B 85, vierstreifiger Ausbau im Kreuzungsbereich mit der BAB A 6 und der St 2151

Hier: Übersicht denkbarer Ausbauvarianten im Bereich der AS Amberg-Ost

Spurpläne zur Überleitung des zweibahnig-vierstreifigen Ausbaues auf den einbahnig-zweistreifigen Bestand

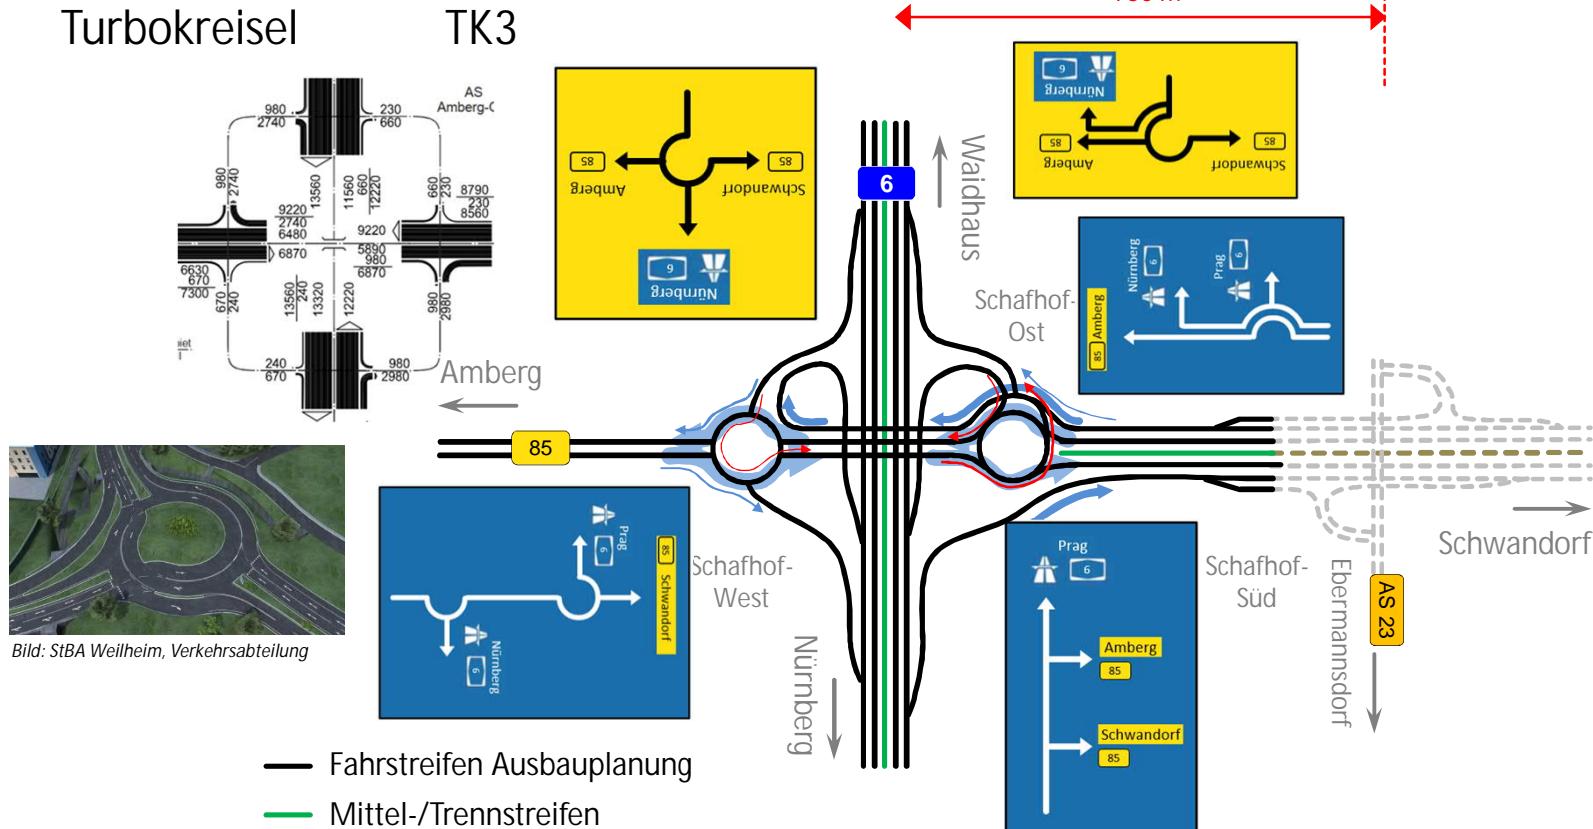
Bewertung: Für Kraftfahrer der Verkehrsbeziehung Nürnberg-Amberg ist die Begreifbarkeit des rechten Teilknotenpunktes u. U. eingeschränkt. Es besteht die Gefahr kurzfristiger, kritischer Spurwechselvorgänge vor der Verbindungsrampe Schwandorf-Nürnberg.

KVL4

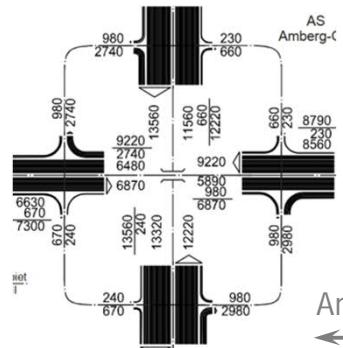
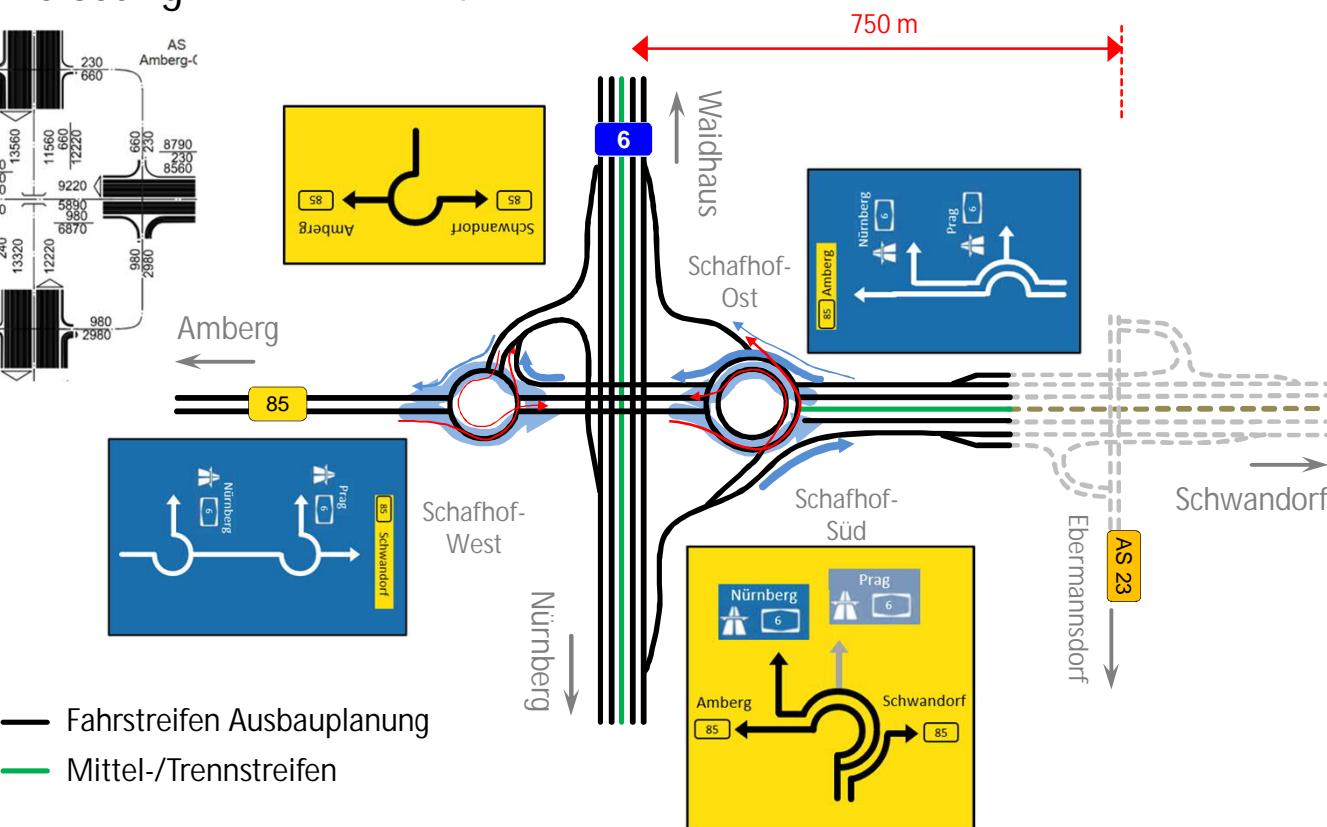
Bewertung: Für Kraftfahrer der Verkehrsbeziehung Nürnberg-Amberg ist die Begreifbarkeit des rechten Teilknotenpunktes stark eingeschränkt. Es besteht die Gefahr kurzfristiger, kritischer Spurwechselvorgänge vor der Verbindungsrampe Schwandorf-Nürnberg. Schwierig erscheint auch die Erfassbarkeit der Verkehrsbeziehung Schwandorf-Prag.

TK4

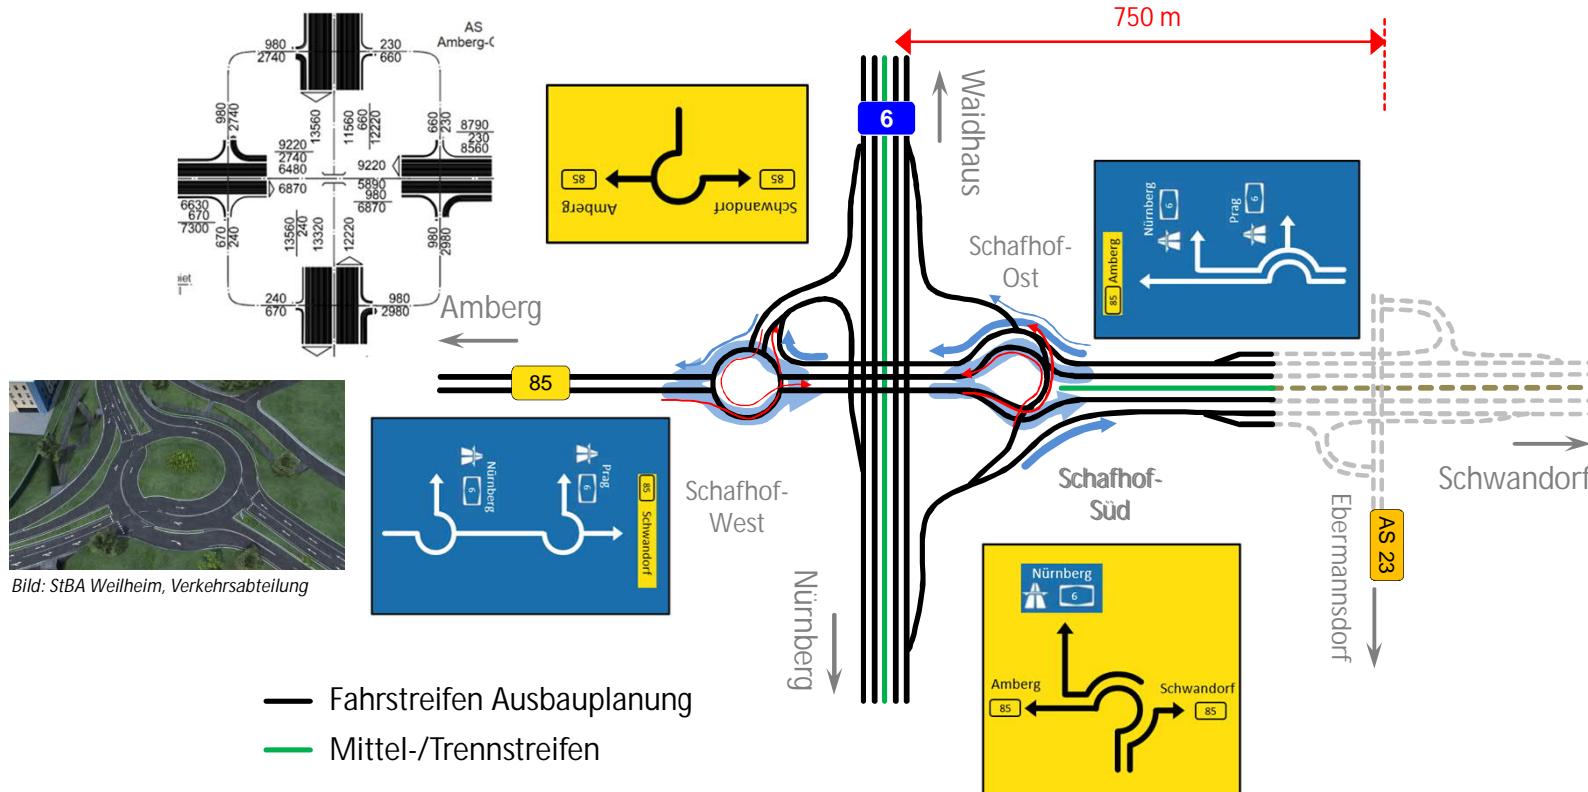
Bewertung: Für Kraftfahrer der Verkehrsbeziehung Nürnberg-Amberg ist die Begreifbarkeit des rechten Teilknotenpunktes stark eingeschränkt. Es besteht die Gefahr kurzfristiger, kritischer Spurwechselvorgänge vor der Verbindungsrampe Schwandorf-Nürnberg. Schwierig erscheint auch die Erfassbarkeit der Verkehrsbeziehung Schwandorf-Prag.

RVK1

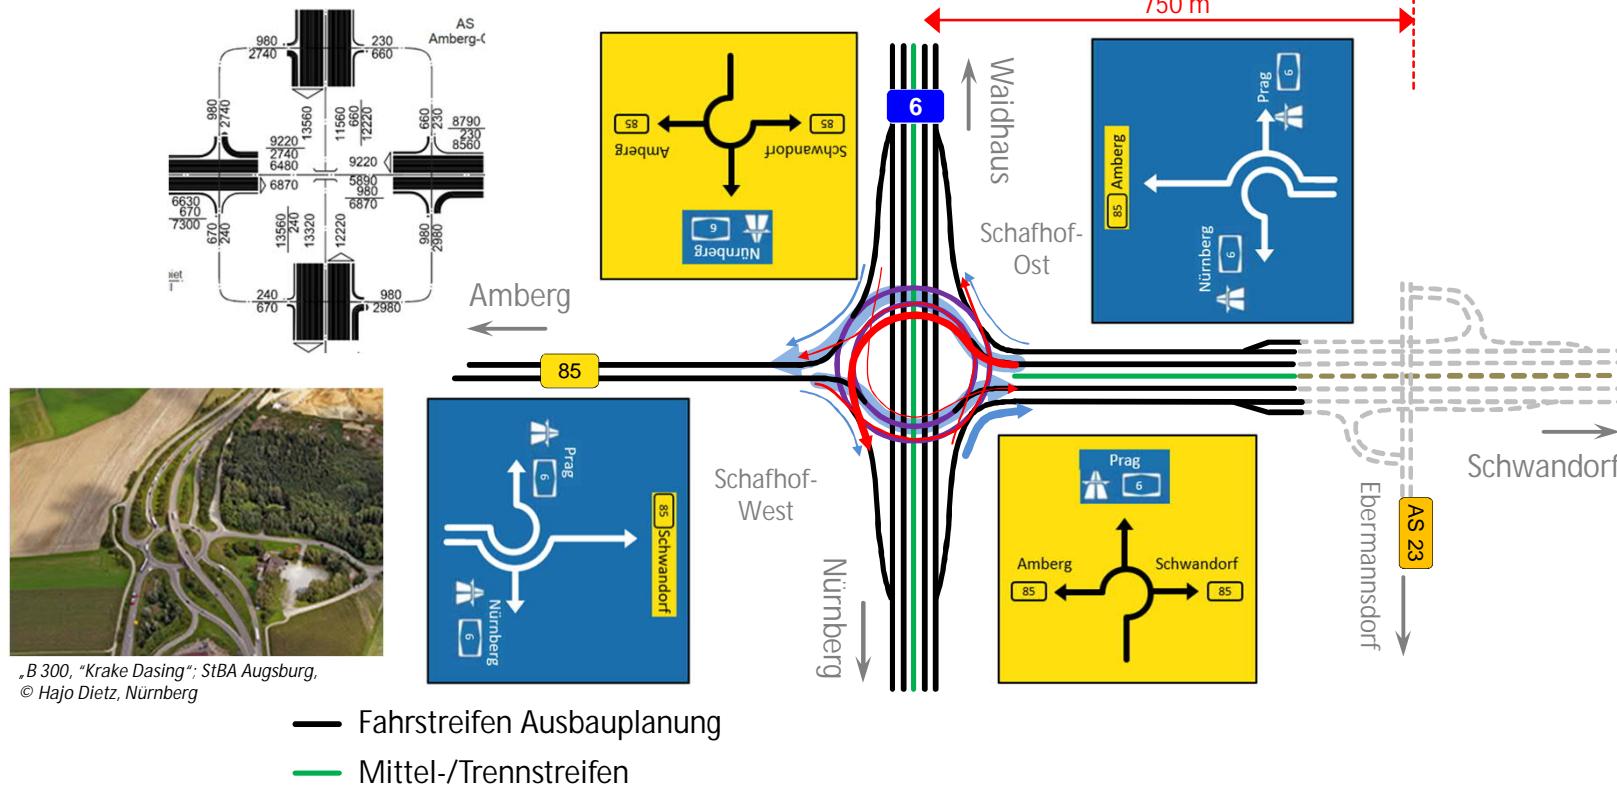
Bewertung: Für Kraftfahrer der Verkehrsbeziehungen Amberg-Prag und v. a. des großen Übereckstromes Schwandorf-Nürnberg ist die Begreifbarkeit des Knotenpunktes u. U. eingeschränkt. Es besteht die Gefahr kritischer Spurwechselvorgänge innerhalb der zweistreifigen Kreisfahrbahn.

VKB1

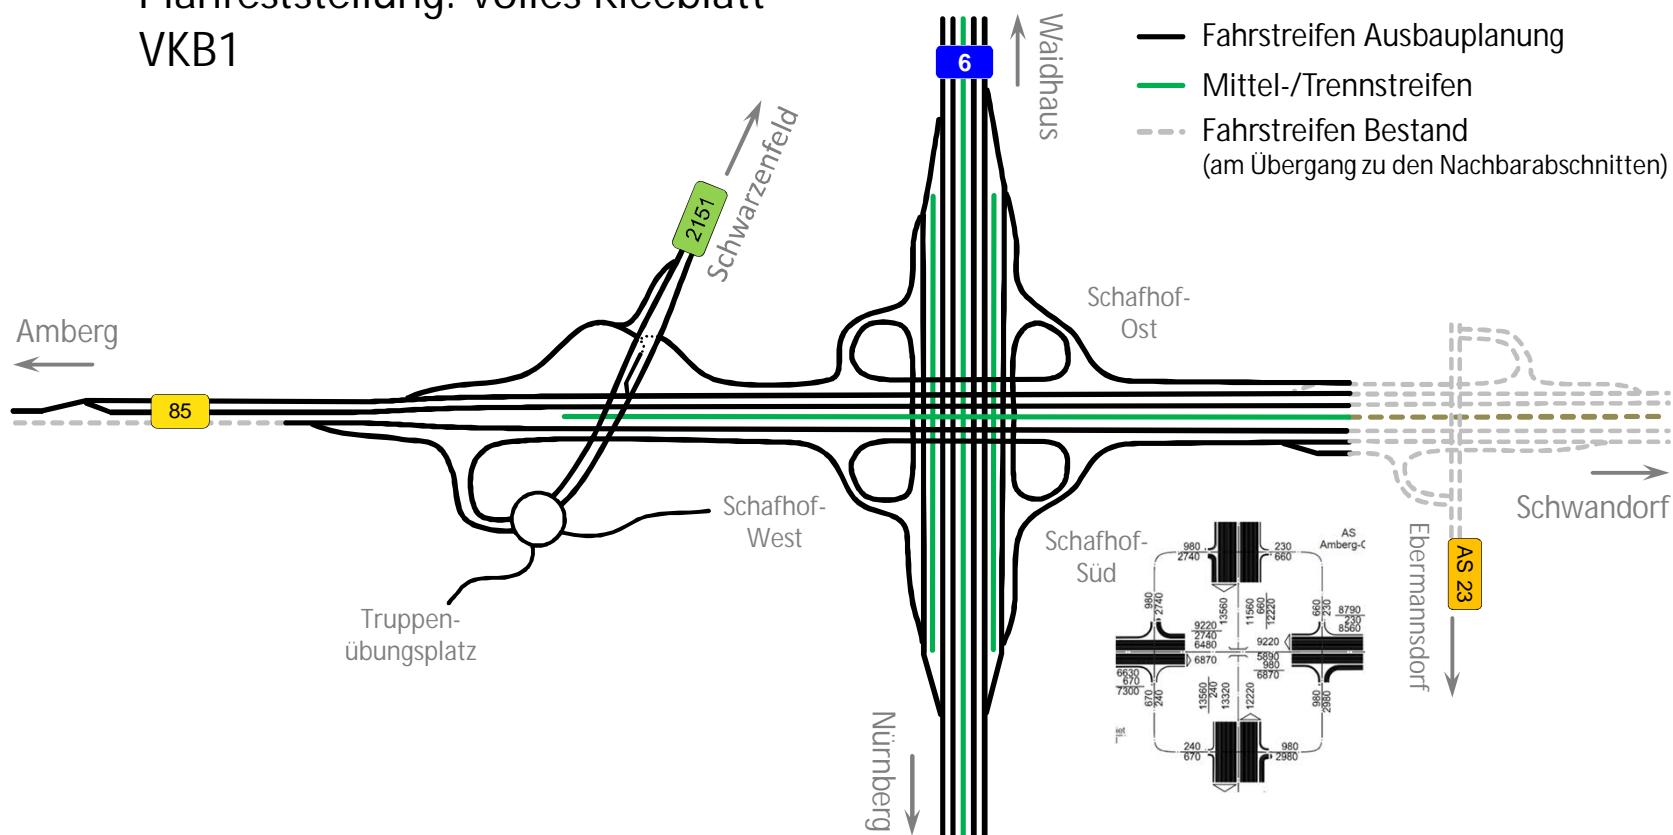
Bewertung: Allgemein gut begreifbare und allgemein konfliktfreie Regellösung für einen Knotenpunkt zweier zweibahniger Straßen der Entwurfsklasse EKA 1.

VKB2

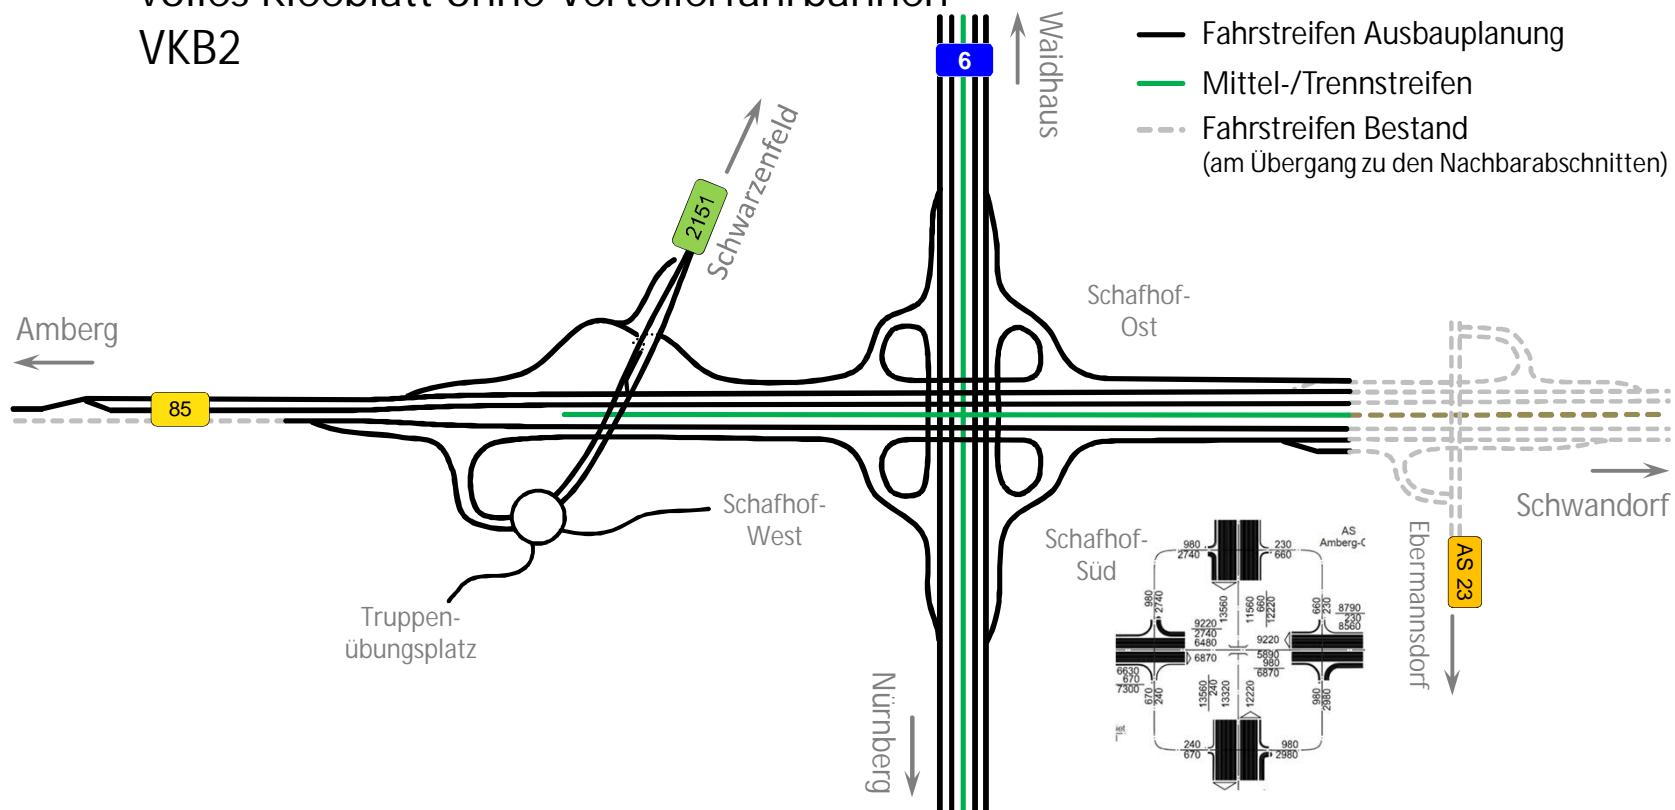
Bewertung: kritische Anzahl und Dichte der Ein- und Ausfahrten und Verflechtungsbereiche entlang der Hauptfahrbahn der BAB A 6 (EKA 1A). Nach RAA nur in Ausnahmefällen an Autobahnen der Entwurfsklasse EKA 2 und 3 (autobahnähnliche Straßen und Stadtautobahnen) zugelassen. Kritisch ist der unmittelbare Durchsatz des stark mit Lkw belegten rechten Fahrstreifens der A 6.
